ПАСПОРТ ДОСТУПНОСТИ № 3
объекта социальной инфраструктуры (ОСИ)
Физкультурно-оздоровительный корпус № 3

Адрес объекта: *г. Владивосток, ул. Артековская, д.
10*

**АКТ ОБСЛЕДОВАНИЯ
объекта социальной инфраструктуры
К ПАСПОРТУ ДОСТУПНОСТИ ОСИ
№ 3**

Фото 2.9

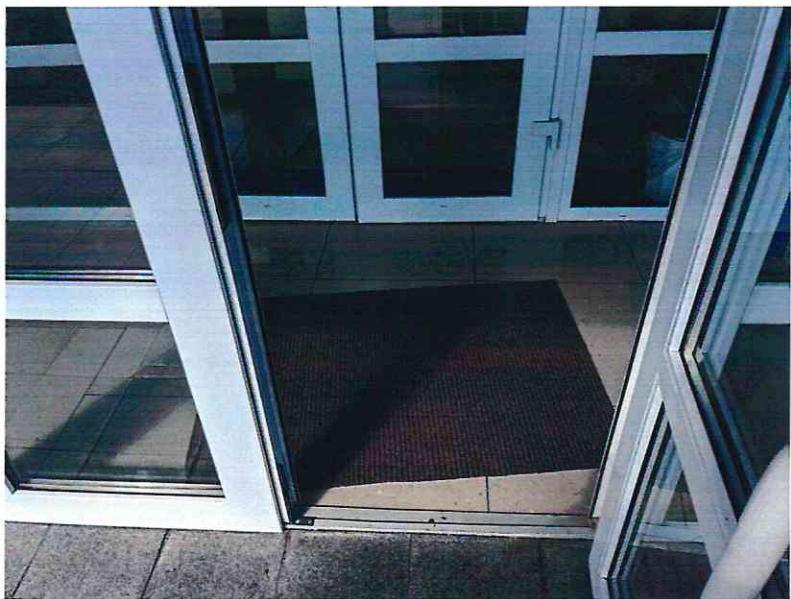
2.4	Дверь (входная)	есть	2.9, 2.10	5.1.10, п.4.2.2 ГОСТ Р 52875-2018	Перед входной дверью отсутствуют предупреждающие тактильно-контрастные напольные указатели.	С	Обустроить перед входной дверью на расстоянии ширины полотна открытой двери предупреждающие тактильно-контрастные указатели глубиной 0,5-0,6 м с рифлением в виде конусов, расположенных в	Текущий ремонт

линейном порядке, или изменение фактуры поверхности пешеходного пути с подобными характеристиками.	
				6.1.5	Ширина проема створки входной двери менее 0,9 м в свету (0,7 м).	K	Заменить входную дверь на нормативную (с шириной проема створки в свету не менее 0,9 м).	Капитальный ремонт

Фото 2.10

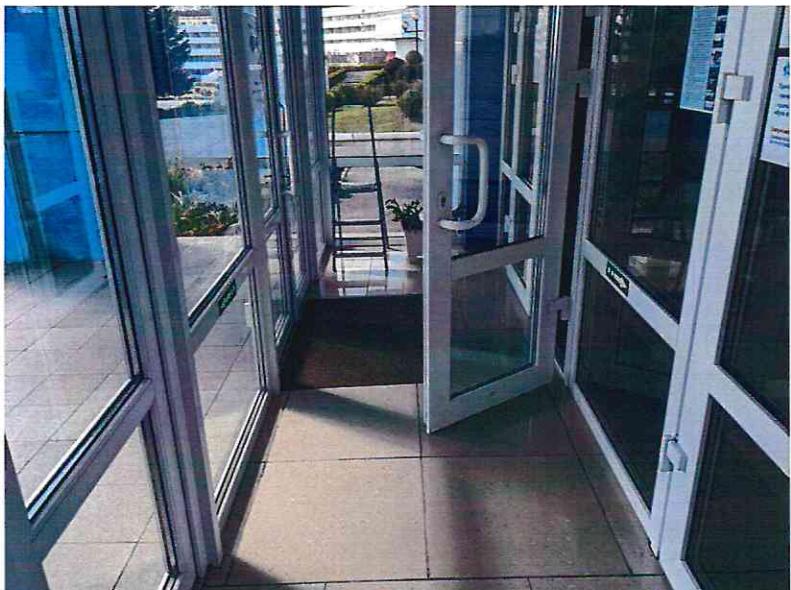
2.5	Тамбур	есть	2.10-2.13	5.1.10, п.4.2.2	Перед дверьми в тамбуре отсутствуют	C	Обустроить перед дверью в тамбуре,	Текущий

ГОСТ Р 52875-2018	предупреждающие тактильно-контрастные напольные указатели.		предполагающейся для доступа инвалидов, предупреждающие тактильно-контрастные напольные указатели глубиной 0,5-0,6 м с рифлением в виде конусов, расположенных в линейном порядке, или изменение поверхности пешеходного пути с подобными характеристиками.	ремонт

6.4.1				Ручки дверей в тамбуре не контрастны относительно дверных полотен.	C	Обозначить ручки двери в тамбуре, предполагающейся для доступа инвалидов, яркой контрастной относительно дверного полотна маркировкой.	текущий ремонт

6.1.6				На прозрачных полотнах дверей в тамбуре и прилегающего витража отсутствует контрастная маркировка.	C	Обустроить на прозрачных полотнах дверей в тамбуре и прилегающего витража на высоте 0,9–1,0 м и 1,3–1,4 м яркую контрастную маркировку в форме прямоугольника высотой не менее 0,1 м и шириной не менее 0,2 м или в форме круга диаметром от 0,1 до 0,2 м. Контрастную маркировку допускается заменить декоративными рисунками или фирменными знаками, узорами и т. п. той же яркости.	текущий ремонт

6.2.4				Высота порогов дверей в тамбуре более 0,014 м (0,03 м).	K	Устранить порог двери в тамбуре, предполагающейся для доступа инвалидов,	текущий ремонт

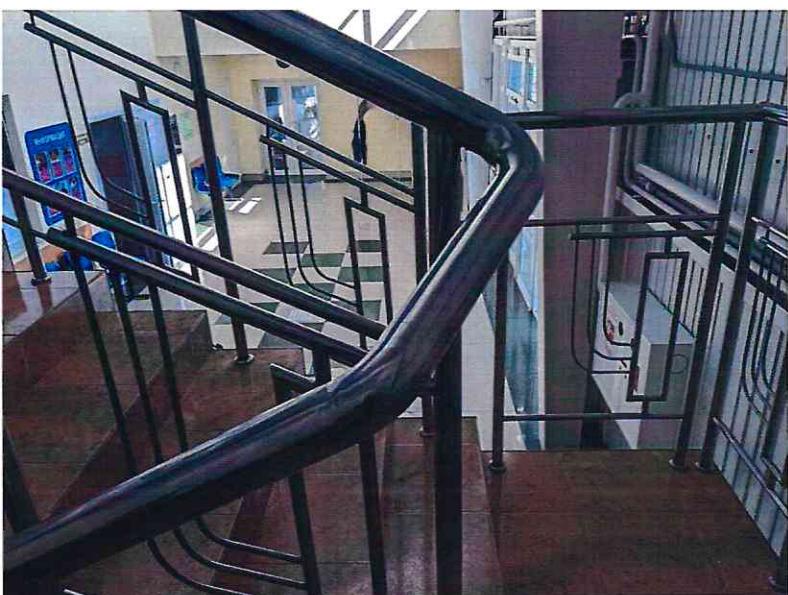
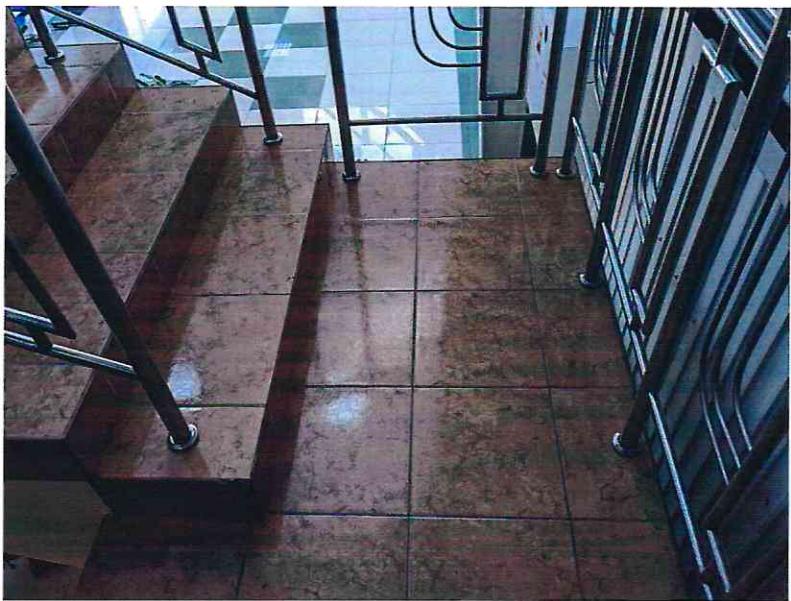
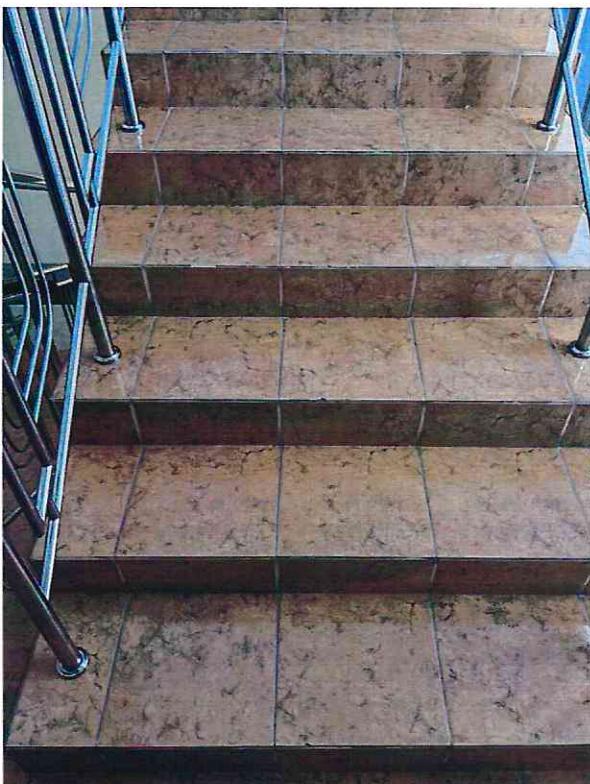
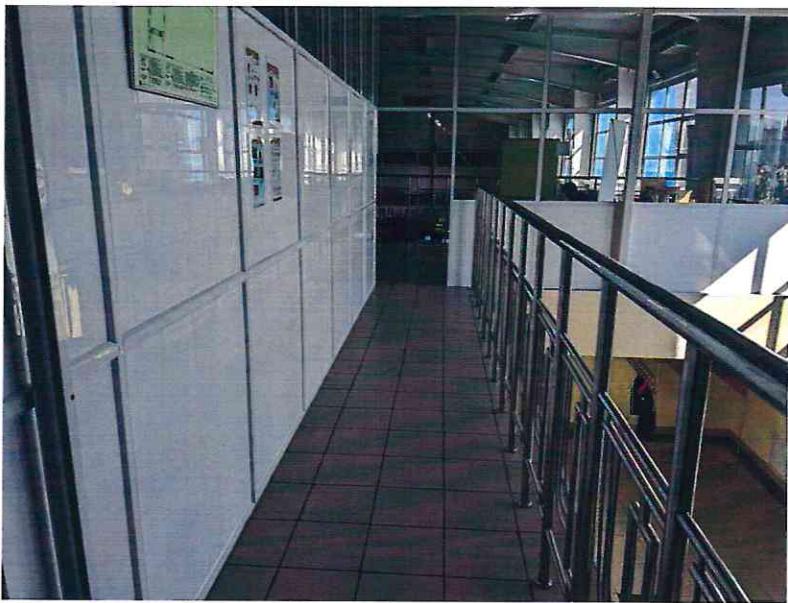
3.1	Коридор (вестибюль, зона ожидания, галерея, балкон)	есть	3.1-3.6, 3.11		Замечания отсутствуют.	-	-	-
3.2	Лестница (внутри здания)	есть	3.6-3.10	6.2.3, п.4.3.2 ГОСТ Р 52875-2018	Перед подъемом и спуском на внутреннюю лестницу отсутствуют предупреждающие тактильно-контрастные указатели.	C	Обустроить за 0,3 м до края верхней ступени верхнего марша и нижней ступени нижнего марша внутренней лестницы тактильно-контрастные предупреждающие напольные указатели глубиной 0,5-0,6 м с рифлением в виде конусов, расположенных в линейном порядке, или изменение фактуры пешеходного пути с подобными характеристиками.	Текущий ремонт

6.2.8	Отсутствует маркировка краевых ступеней внутренней лестницы.	C	Обозначить проступи краевых ступеней внутренней лестницы одной или несколькими противоскользящими полосами, контрастными с поверхностью ступеней, общей шириной 0,08-0,1 м.	Текущий ремонт

6.2.12	На боковой поверхности поручней внутренней лестницы	C	Обустроить на боковой поверхности	Текущий ремонт
